DIRECTION DES ÉVALUATIONS ENVIRONNEMENTALES

**Rapport d'analyse environnementale
pour le projet de modification du décret numéro 807-87
du 27 mai 1987 pour la construction de l'autoroute 5 entre
Tenaga et Wakefield**

Dossier 3211-05-067

Le 8 juin 2010

FIGURE 2 : LOCALISATION DES TRAVAUX HORS EMPRISE DANS LE SECTEUR DE LA PÊCHE

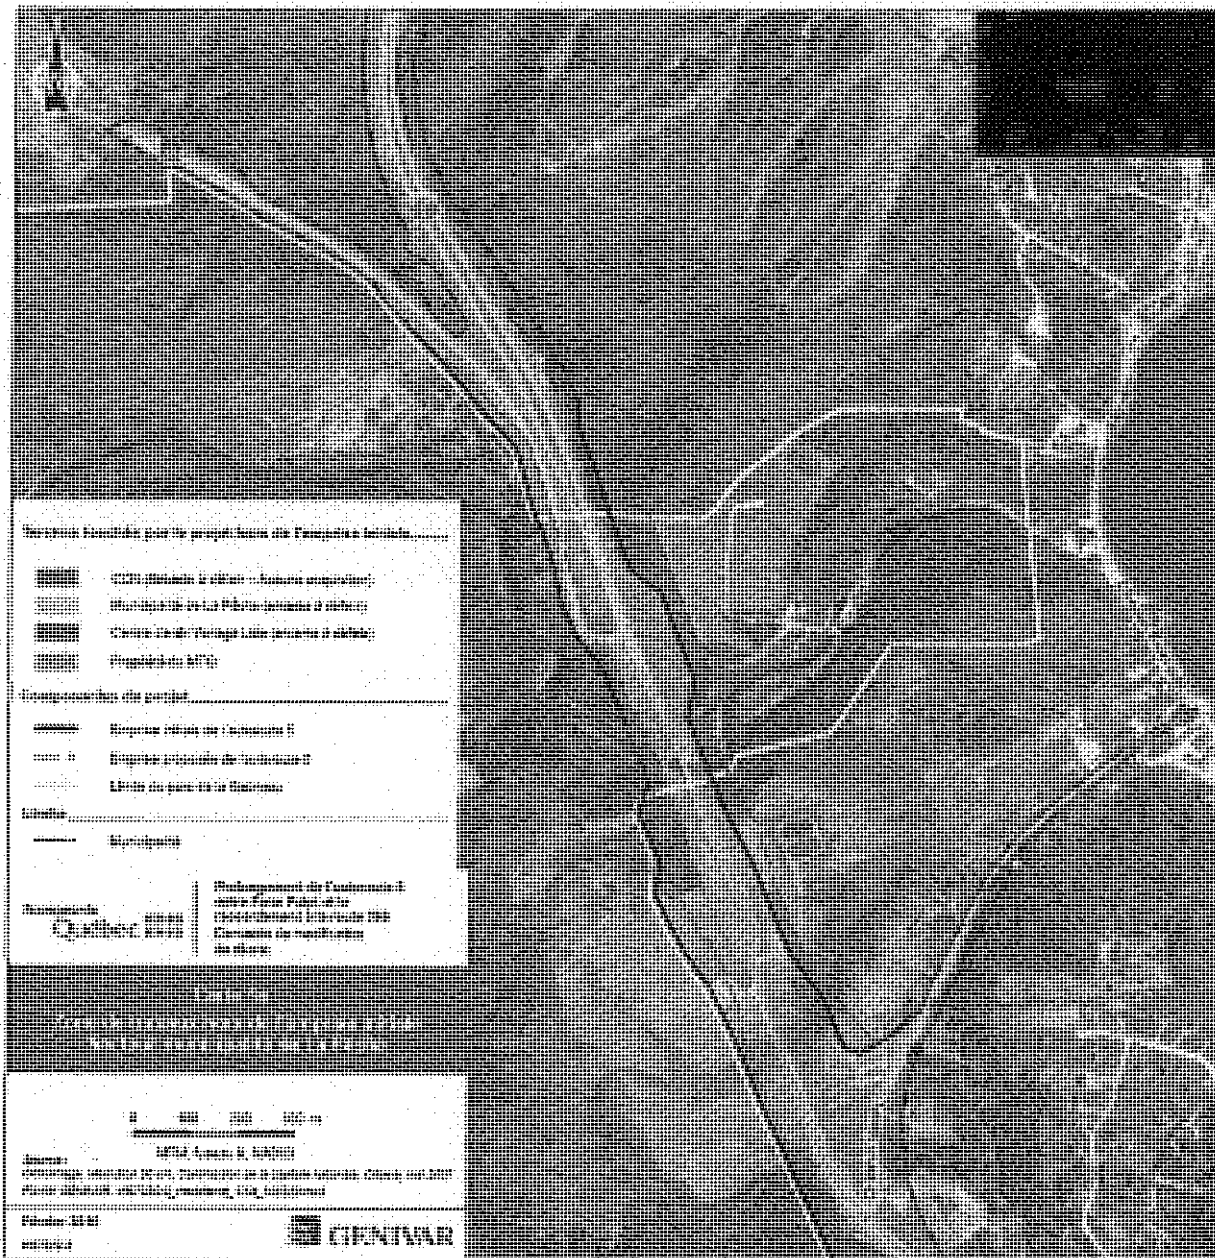
La conception du secteur de La Pêche doit répondre aux normes actuelles et tenir compte de la stabilité des sols dans le secteur où des dépôts d'argile sensible ont été identifiés de même que des zones escarpées. Les travaux dans ce secteur devront également tenir compte de la rivière La Pêche, du raccordement de la route 366 au chemin Riverside (circulation des ambulances et des camions d'incendie) ainsi que des limites du parc de la Gatineau (figure 2).
